Dodatek č. 1 ke Smlouvě o dílo

1. Smluvní strany uzavřely dne 7.4.2016 smlouvu o dílo (dále jen „**Smlouva o dílo**“) na plnění veřejné zakázky s názvem „**Oprava mostu ev.č. 2746-1 most přes meliorační sběrač před obcí Dobrovice**“ (dále jen „**Dílo**“).
2. S ohledem na skutečnost, že v průběhu realizace stavebních prací došlo k nutným změnám v soupisu prací a výkazu výměr, vyskytla se potřeba snížení výměr u některých položek (dále jen „**Méněpráce**“) a zvýšení výměr u jiných položek a zařazení nových položek (dále jen „**Vícepráce**“).
3. Potřeba provedení Víceprací vznikla v důsledku okolností, které zadavatel jednající s náležitou péčí nemohl předvídat, přitom tyto stavební práce jsou zcela nezbytné pro provedení stavebních

Evidenční list změny stavby

Oprava mostu ev.č. 2746-1 most přes meliorační sběrač před obcí Dobrovice

Stanovení zrnitosti zemin

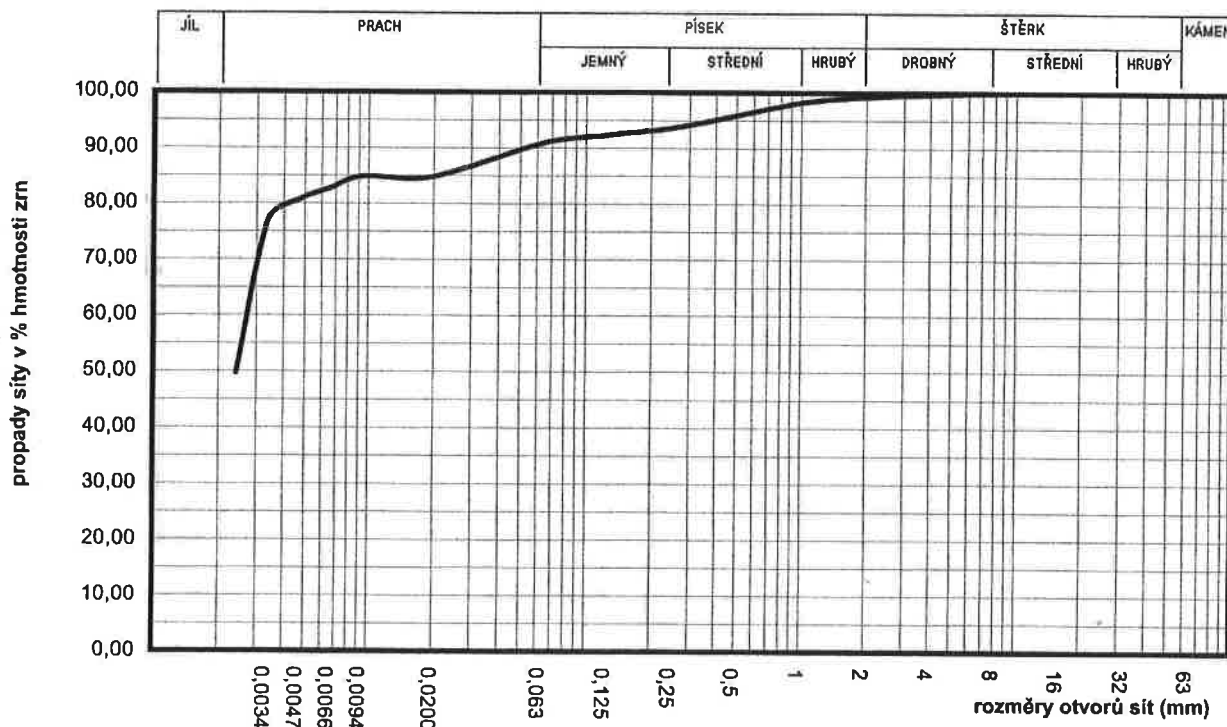
Označení vzorku Lab. číslo Druh vzorku	IN-0609-01 16-0562 poloporušený					
Přirozená vlhkost [%]	25,4					
Mez tekutosti [%]	67,6					
Mez plasticity [%]	28,2					
Číslo plasticity [%]	39,4					
Klasifikace podle ČSN 73 6133	F8 CH					
Název zeminy podle ČSN 73 6133	Jli s vysokou plasticitou					
Klasifikace podle ČSN EN ISO 14688-2						
Konzistence vypočtená podle ČSN 73 6133	pevná					
Index konzistence	1,1					
Poměr únosnosti CBR [%]	--					
Poměr únosnosti IBI [%]	--

Vhodnost pro pozemní komunikace						
Vhodnost pro podloží vozovky (aktivní zóna)	nevhodná					
Násyp	nevhodná

Namrzavost	vysoce namrzavé					
------------	-----------------	--	--	--	--	--

Na základě výsledků laboratorních zkoušek **nedoporučuji** zeminu k použití do zpětných zásypů mostních opěr z důvodu její vysoké namrzavosti, zvýšené přirozené vlhkosti a obtížné zhutnitelnosti. Pro dosažení předepsaných parametrů doporučuji nevhodnou zeminu odstranit a zásypy realizovat vhodným nenamrzavým materiálem.

Kritérium namrzavosti podle zrnitosti zeminy ČSN 73 6133

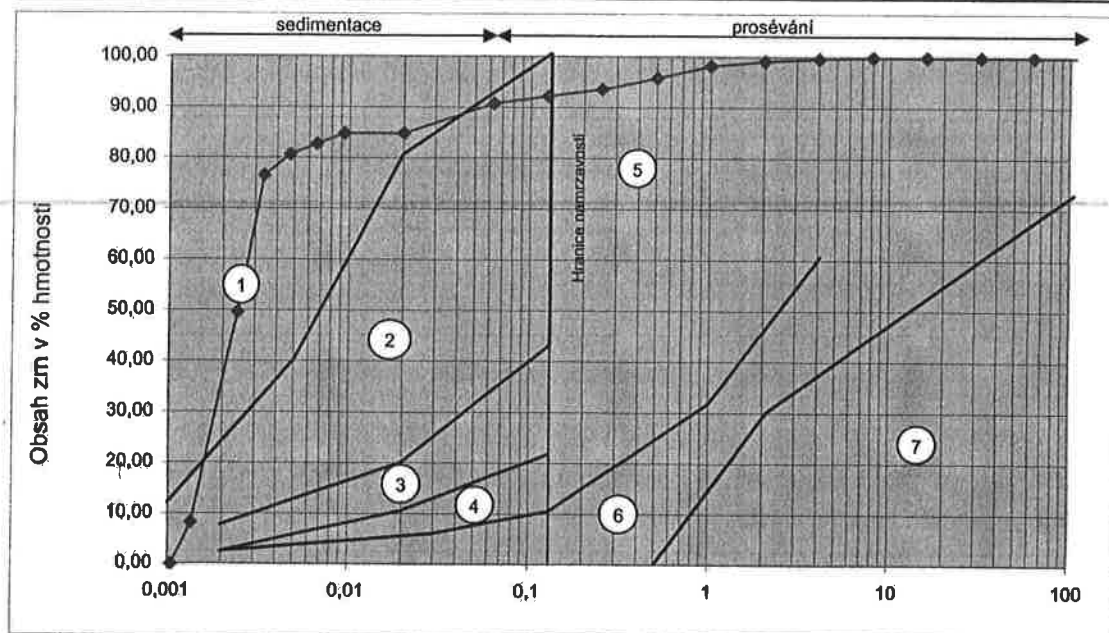
- Oblast 1 - Vysoce namrzavé (pro nepropustnost však méně nebezpečné - rozhoduje stupeň konzistence)
 Oblast 2 - Nebezpečně namrzavé
 Oblast 3 - Namrzavé
 Oblast 4 - Mírně namrzavé
 Oblast 5 - Namrzavé podle průběhu čáry zrnitosti pod 0,010
 Oblast 6 - Nenamrzavé
 Oblast 7 - Příliš hrubozrné (nebezpečí znečištění namrzavými zeminami)
